**MRAe**

**Avis**  
**sur la création d'une centrale photovoltaïque au sol sur la  
commune de Montbrun-des-Corbières (Aude)**

N°MRAe : 2024APO61

Avis émis le 04 juin 2024

Figure 2 : plan de masse du projet (source : étude d'impact)

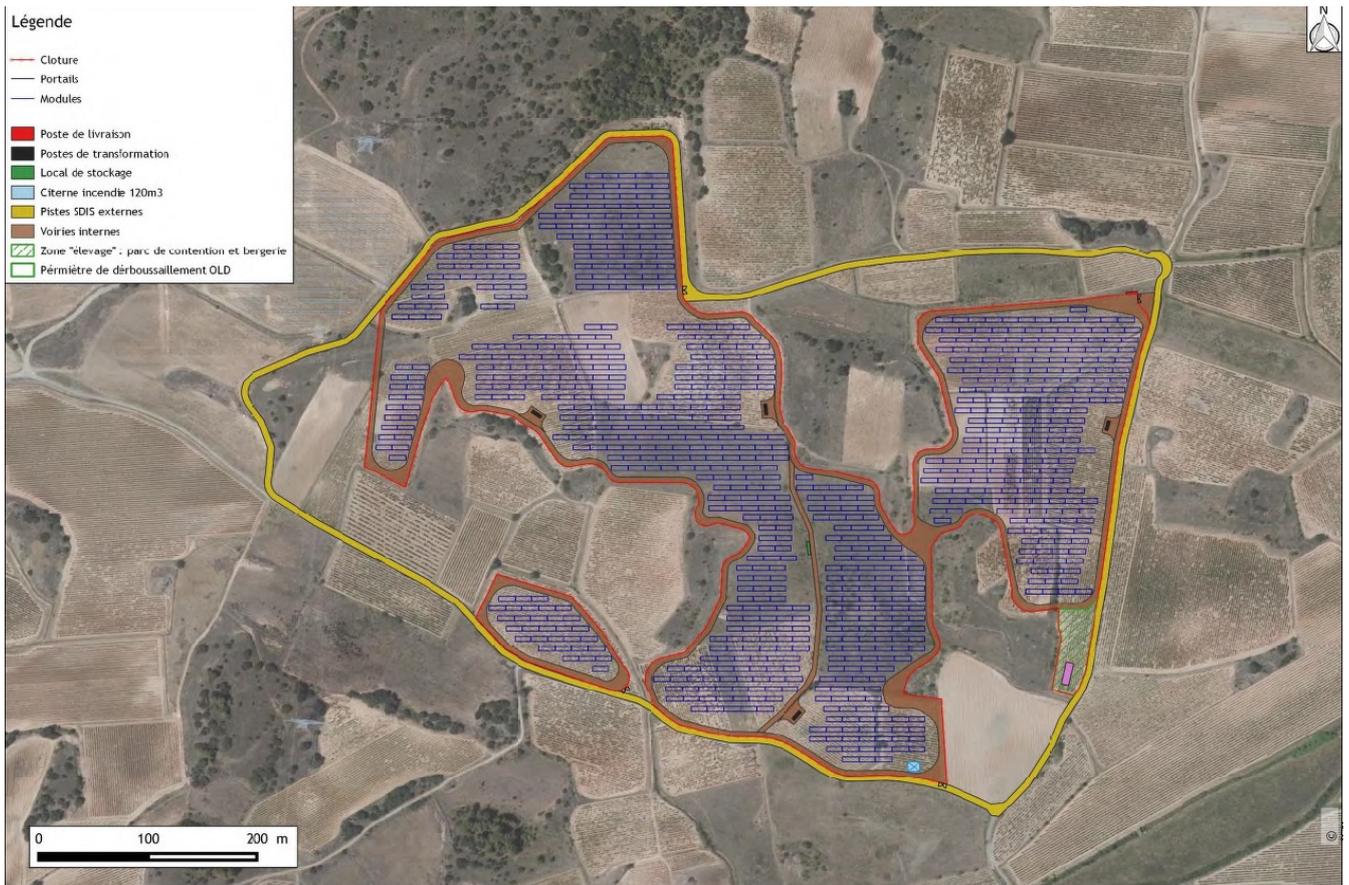
- les fouilles archéologiques prescrites et leurs incidences ne sont pas prises en compte, ni évaluées dans l'étude d'impact ;
- les travaux de création du poste privé HTB/HTA sont décrits sommairement et les incidences ne sont pas incluses dans l'étude d'impact ;
- le projet agricole attaché au parc photovoltaïque, ses modalités d'exploitation et leurs impacts sur l'environnement ne sont pas précisés.

**La MRAe recommande de compléter la description du projet et l'analyse de ses incidences en intégrant :**

- les fouilles archéologiques prescrites ;
- le poste privé HTB/HTA ;
- le projet agricole envisagé sous les panneaux (pâturage ovin). Une description plus complète des équipements nécessaires à l'exploitation agricole est attendue.

Champ photovoltaïque « Canèles » existant au Nord-Ouest du présent projet (en jaune) (Source GoogleEarth-Airbus)

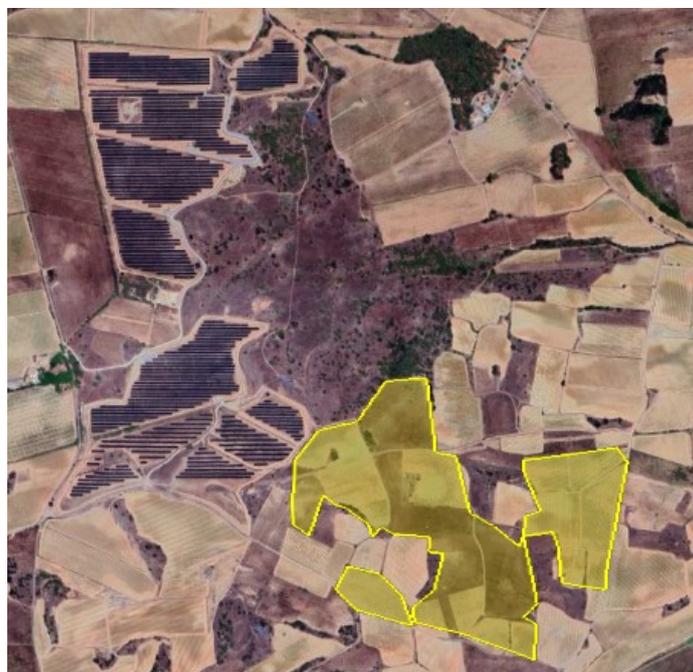
En première approche, compte tenu de la proximité entre les deux parcs photovoltaïques, la MRAe considère, cependant, que des enjeux de même nature que ceux du projet présenté ici auraient pu être retenus. Par ailleurs, les effets cumulés sur les déplacements des espèces et le maintien des corridors écologiques ne sont pas analysés alors que les différents parcs s'implantent entre deux réservoirs biologiques de la trame verte et

que la création de parcs peut créer un obstacle aux continuités écologiques. La MRAe considère qu'en l'état l'étude d'impact ne démontre pas que les fonctionnalités du secteur d'étude ne sont pas dégradées.

**La MRAe recommande de compléter le travail d'analyse des effets cumulés en :**

- intégrant les incidences du projet « Canèles » situé dans le prolongement du projet ;
- étudiant les incidences cumulées sur les fonctions de réservoirs et de corridors écologiques par une étude des déplacements des espèces faunistiques.
